**INFORME CONSOLIDADO DE LA EVALUACIÓN
DECLARACIÓN DE IMPACTO AMBIENTAL DEL PROYECTO “Parque Fotovoltaico Hortensia Solar”**

N° 20261310931

Santiago, 06 de Marzo del 2026

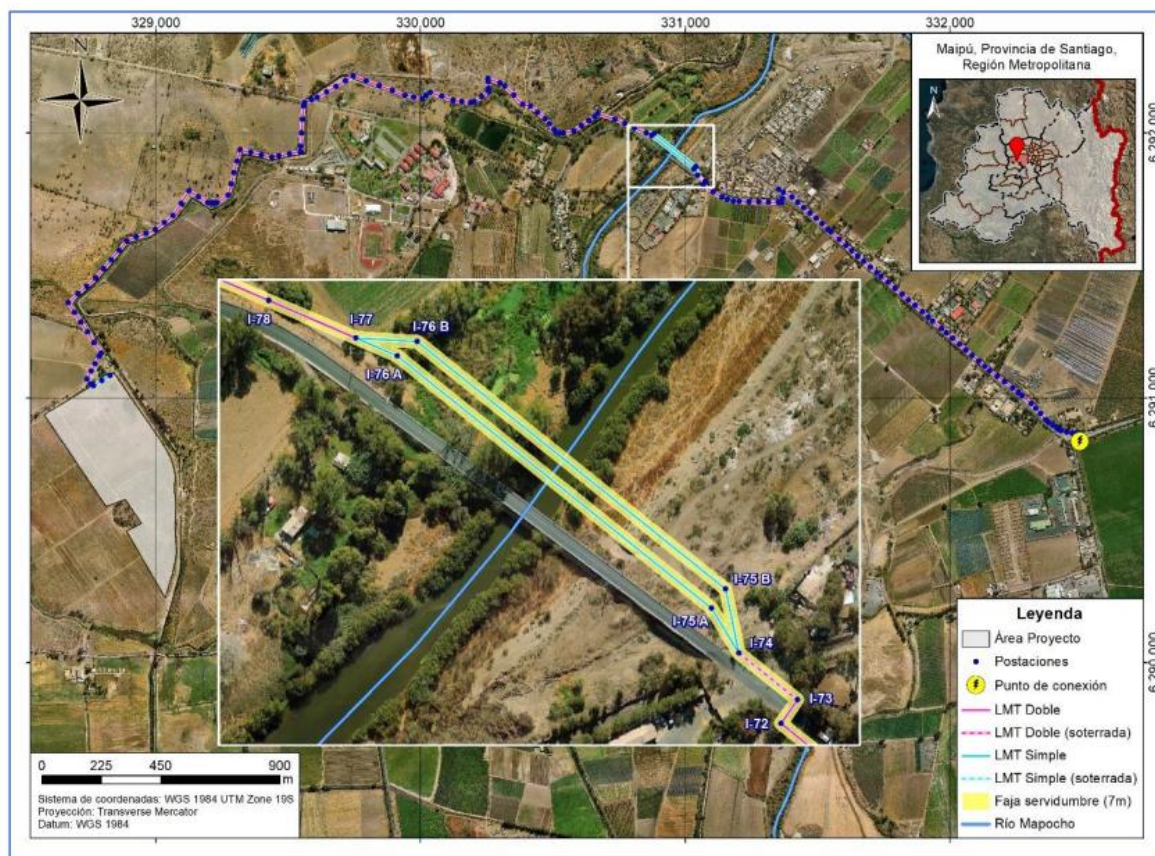
Observación: *líneas de transmisión afectara a la fauna que habita en la rivera del río Mapocho. realizar estudios concretos por el hábitat de los coipos que habitan en ese sector.*

Al respecto, se aclara que la Línea de Media Tensión (LMT) será completamente aérea, lo que significa que los cables se ubicarán elevados sobre el terreno y que únicamente las postaciones de hormigón se instalarán en puntos específicos en el suelo. De este modo, no existe una intervención continua del terreno ni del cauce del río.

En [el Anexo 4.5](#) Fauna de la Declaración de Impacto Ambiental (DIA) se incluyeron campañas de terreno realizadas en primavera 2022, otoño y primavera 2023, y otoño y primavera 2024, abarcando todo el emplazamiento del Proyecto y el trazado de la LMT, incluyendo el sector del cruce del Río Mapocho.

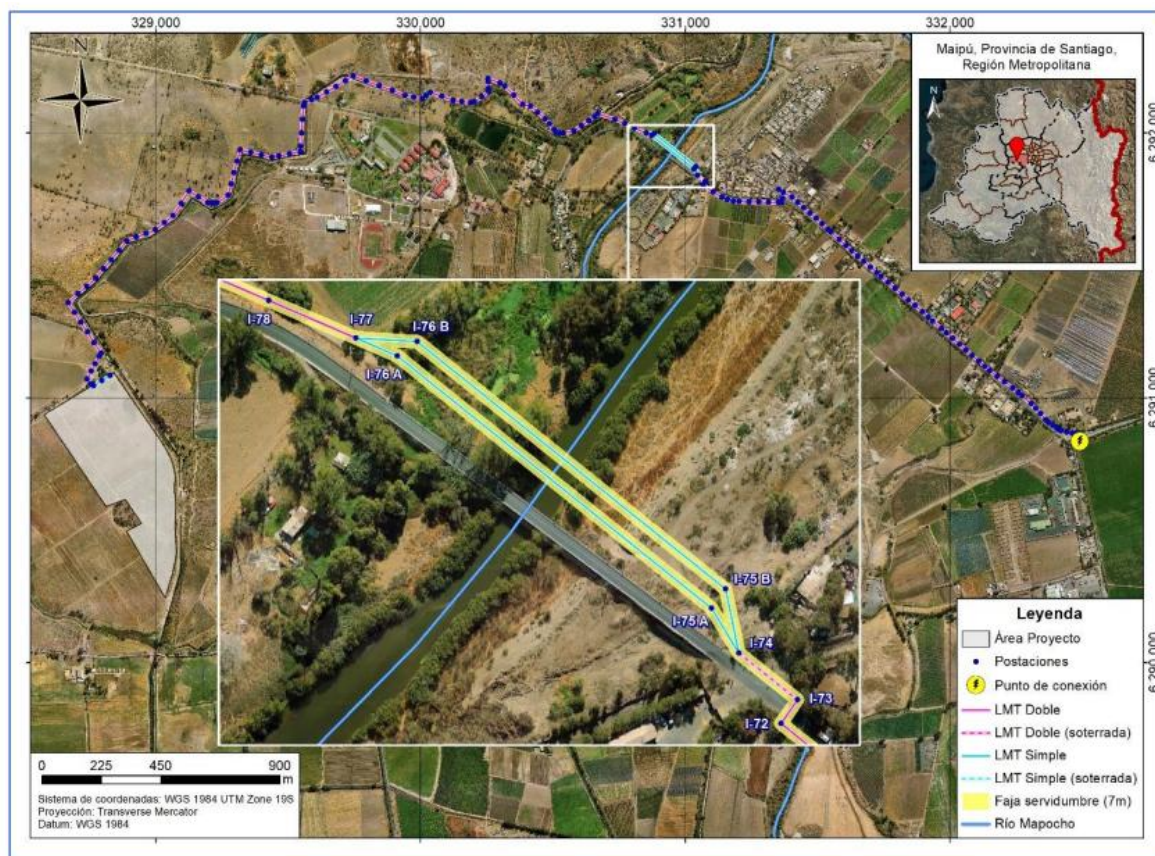
Observación: *Fauna silvestre del humedal del Mapocho, por la instalación de las torres se verá afectado, no han considerado que unos metros más abajo se ven los coipos*

Al respecto, se aclara que la Línea de Media Tensión (LMT) será completamente aérea, lo que significa que los cables se ubicarán elevados sobre el terreno y que únicamente las postaciones de hormigón se instalarán en puntos específicos en el suelo. De este modo, no existe una intervención continua del terreno ni del cauce del río.

En [el Anexo 4.5](#) Fauna de la Declaración de Impacto Ambiental (DIA) se incluyeron campañas de terreno realizadas en primavera 2022, otoño y primavera 2023, y otoño y primavera 2024, abarcando todo el emplazamiento del Proyecto y el trazado de la LMT, incluyendo el sector del cruce del Río Mapocho.

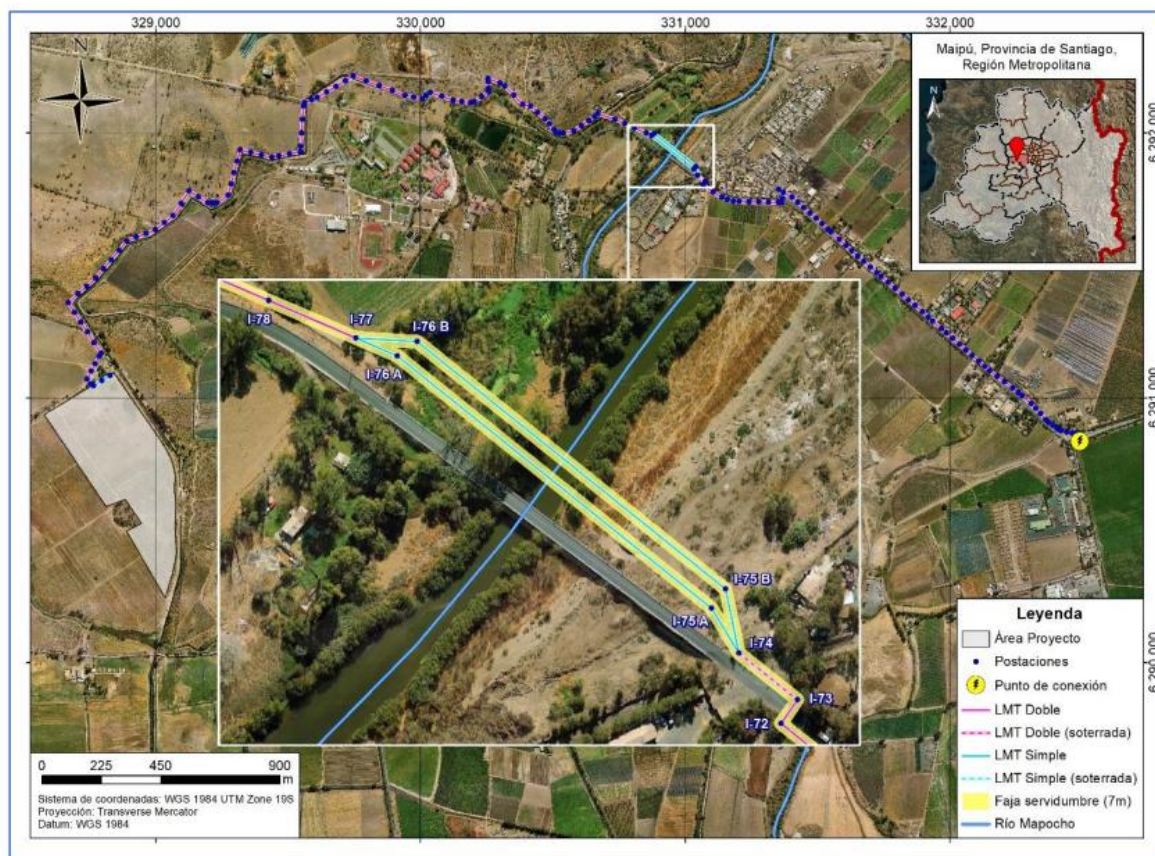
Observación: *Se solicita que estudien el Río Mapocho la ribera ya que por el humedal andan coipos y con los trabajos afectaran a su vida y a su entorno de vida*

Al respecto, se aclara que la Línea de Media Tensión (LMT) será completamente aérea, lo que significa que los cables se ubicarán elevados sobre el terreno y que únicamente las postaciones de hormigón se instalarán en puntos específicos en el suelo. De este modo, no existe una intervención continua del terreno ni del cauce del río.

En [el Anexo 4.5](#) Fauna de la Declaración de Impacto Ambiental (DIA) se incluyeron campañas de terreno realizadas en primavera 2022, otoño y primavera 2023, y otoño y primavera 2024, abarcando todo el emplazamiento del Proyecto y el trazado de la LMT, incluyendo el sector del cruce del Río Mapocho.
